Città di Manoppello

Manoppello (PE) li 21.06.2022 prot. 00009093

- Spett.le RFI, in riscontro a quanto da voi disposto con note rispettivamente:
- del 10.03.2022 prot. RFI-DIN-DIC\PEC\P12022\0000083 da noi acquisita in pari data al prot. 3445 (lotto 1)
 - del 10.03.2022 prot. RFI-DIN-DIC\PEC\P12022\0000084 da noi acquisita in pari data al prot. 3448 (lotto 2)

Figura 4 – sezione di Via Staccioli (documento A9600R29RHN000001B, pag. 57)

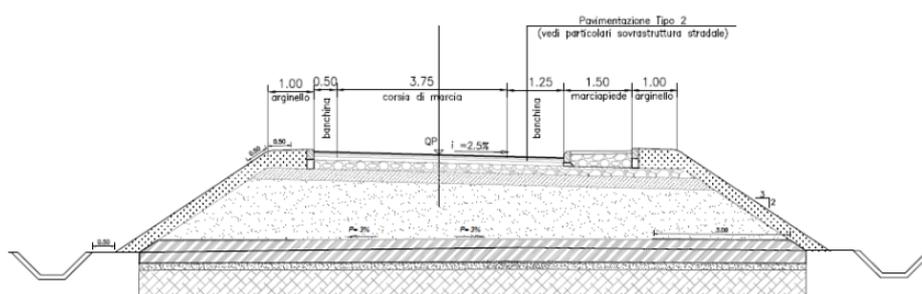
CRITICITA' VIABILITA' VIA STACCIOLI (NV05-ASSE 3)

Come si evince dalla tabella che segue, c'è una discrepanza in difetto di **quasi 1 metro** tra quanto riportato in progetto e lo stato di fatto.

Figura 7 - NV6 (in blu l'area interessata dagli interventi NV06)

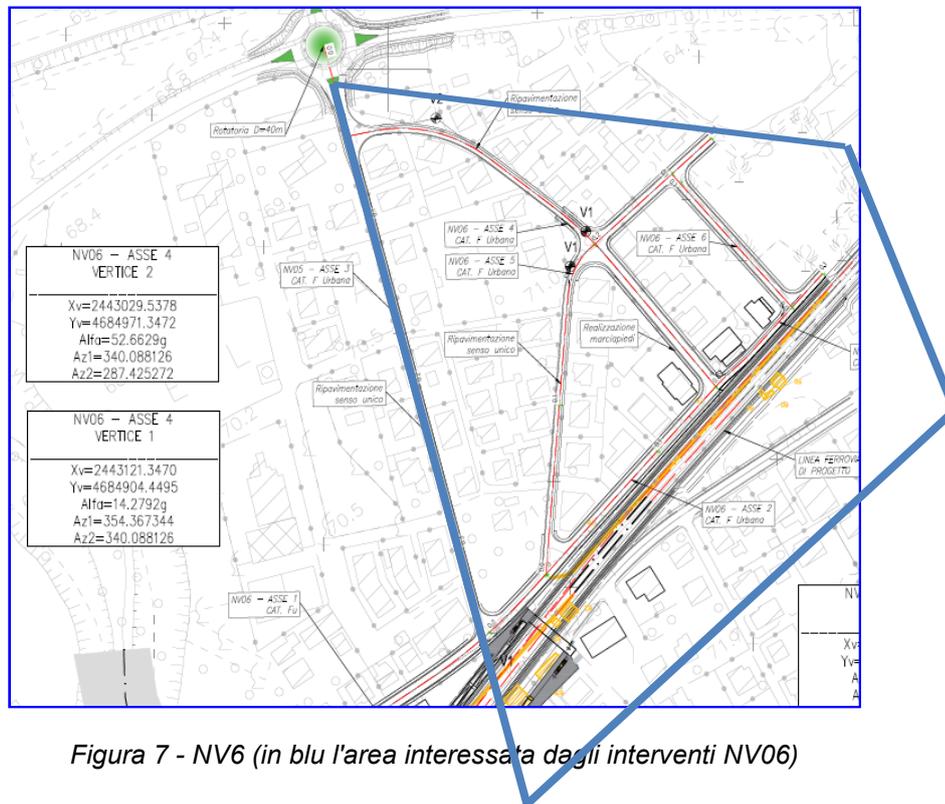
La planimetria di progetto non consente di avere un'idea chiara di quello che accadrà su questa via, ad oggi poco trafficata, ma che con la soppressione del passaggio a livello sarà -insieme all'Asse 4- la principale via d'uscita dal centro abitato di Manoppello Scalo.

Certo è che Via Verdi dovrà ospitare il nuovo binario e quindi subirà una traslazione verso le abitazioni, con il conseguente esproprio delle aree ora adibite a parcheggi privati. In altre parole, le attività attualmente insistenti sulla Via saranno private dei parcheggi riservati alle proprie attività. Si consideri che sull'Asse 2 sono presenti: un ristorante, una compagnia assicurativa, una parrucchiera, una lavanderia, un centro sportivo, un centro toelettatura animali, un centro estetico, due studi medici ed altri locali commerciali ad oggi sfitti.

Dette attività si vedranno private anche dei parcheggi pubblici presenti sulla strada (circa 30) in quanto la parte di strada che resterà -una volta realizzato il secondo binario- non sarà più sufficientemente larga per garantire le due corsie di marcia di mt. 2,75 ciascuna, marciapiedi laterali di mt. 1,50 e banchine laterali di mt. 0.50, come prevede il D.M. 05/11/2001 per questa tipologia di strada (cat. Fu).

Figura 20 - sezione del sottopasso di Via XX Settembre (IA9600R29PZSI0200002A)

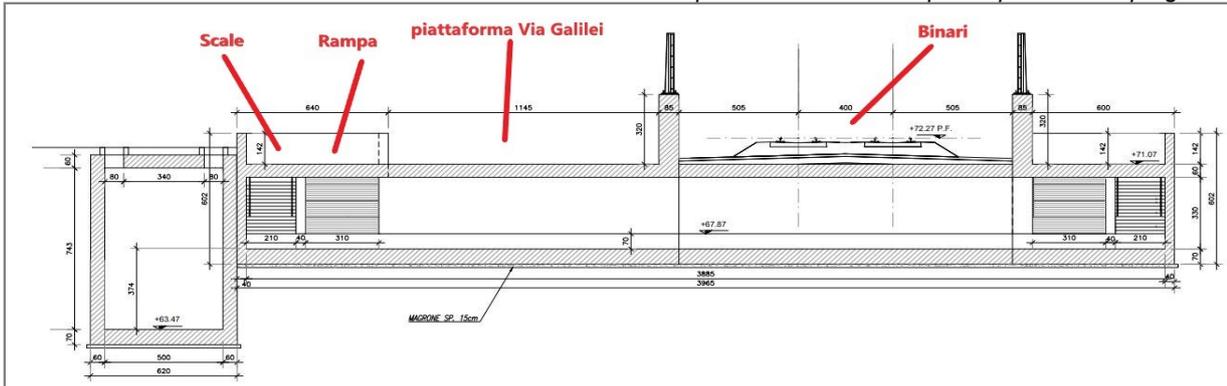
CRITICITA' VIABILITA' VIA GALILEO GALILEI NV07

Figura 27 - Planimetria degli espropri

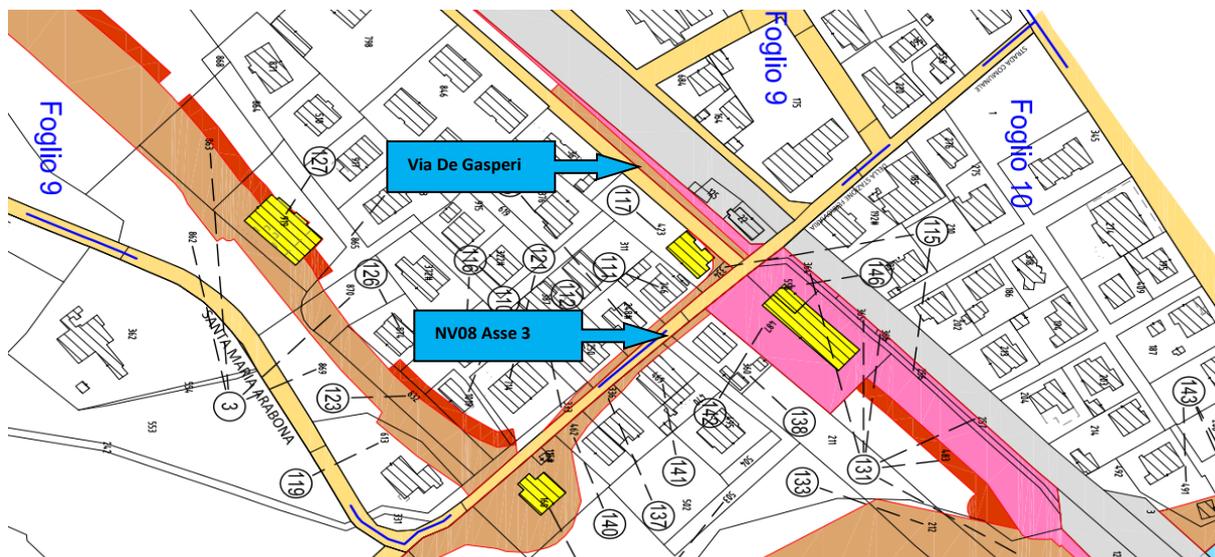
Si segnala, infine, che dalle planimetrie sembrerebbe interessata dai lavori anche Via De Gasperi, tant'è che è prevista anche la demolizione dell'edificio posto all'intersezione tra Via Amendola e la stessa Via De Gasperi, ma questa strada non è ricompresa tra quelle oggetto di adeguamento.
